Bilag 3

Hvidbog - Henvendelser i forbindelse med forudgående offentlighed for et byudviklingsområde ved Krimsvej

Sagsnr. CBU
2007-105170

21. DECEMBER, VINTERTID

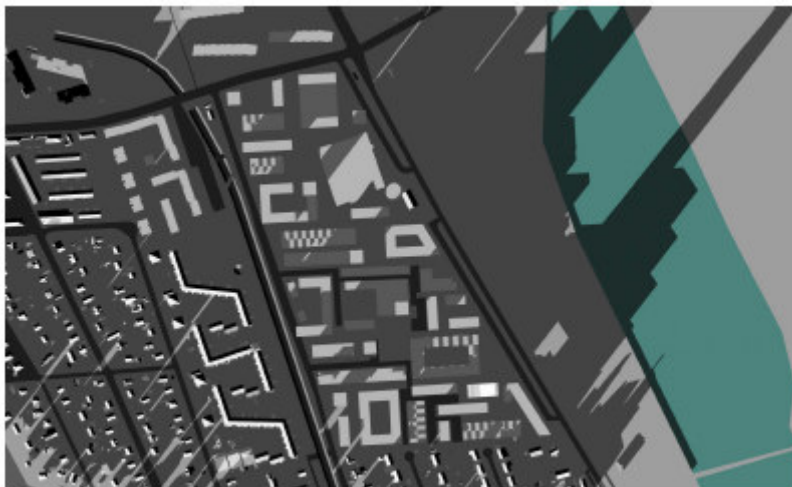
Man finder skyggediagrammerne intetsigende. Man mangler diagram i vinterhalvåret. Amager Strandparks Venner nævner, at slagskygger ifølge Planetarieret kan blive over 400 m lange en aften sidst i august. Højhusene vil skabe voldsomme kastevinde med placeringen på et begrænset område. Amager Strandparks Venner kan desuden ikke finde klimadagsordenen i helhedsplanen.

Forvaltningen har ikke medtaget skyggediagrammer for vintersolhverv i startredegerørelsen, da der som oftest er gråt og overskyet om vinteren. Desuden vil selv små bygninger og beplantning trække så lange skygger, at det meste af et byområde vil ligge i skygge på givne tidspunkter. Vi har på foranledning af reaktionen imidlertid udarbejdet nedenfor viste skyggediagrammer for vintersolhverv.

Forvaltningen har ikke modtaget de omtalte skyggediagrammer fra Planetarieret. Der vil på et tidspunkt i løbet af aftenen og morgenen på alle årstider falde lange skygger fra højhusene. Ved solopgang og solnedgang vil skyggerne fra enhver etagebebyggelse blive mere end 400 m lange, i princippet er skygger uendeligt lange umiddelbart efter solopgang og før solnedgang.

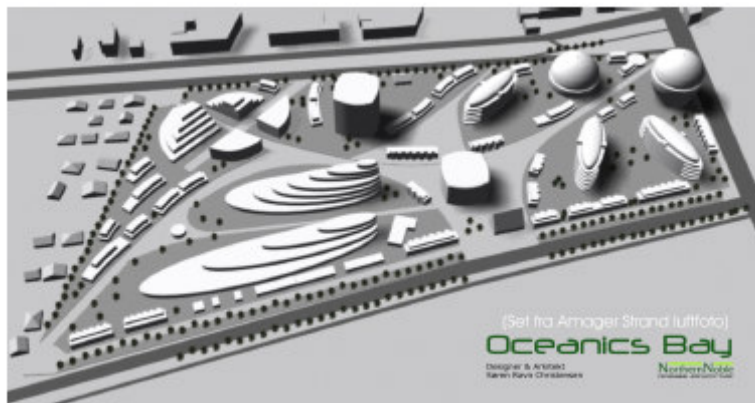
Northern Noble har lavet et alternativt forslag:

Den viste bebyggelsesplan er ikke tilpasset en situation, hvor der sker en trinvis udskiftning og delvis bevaring af eksisterende bygninger, der er egnede til en anden anvendelse og vil være et aktiv for oplevelsen af, at der er tale om et eksisterende industriområde, der overgår til en anden anvendelse. Ud over krudtmagasinet og to bevaringsværdige bygninger er der ikke hensyn at bevare eksisterende strukturer. Der tages heller ikke udgangspunkt i slanke højhuse, som der lægges op til i oplæg til en højhusstrategi.
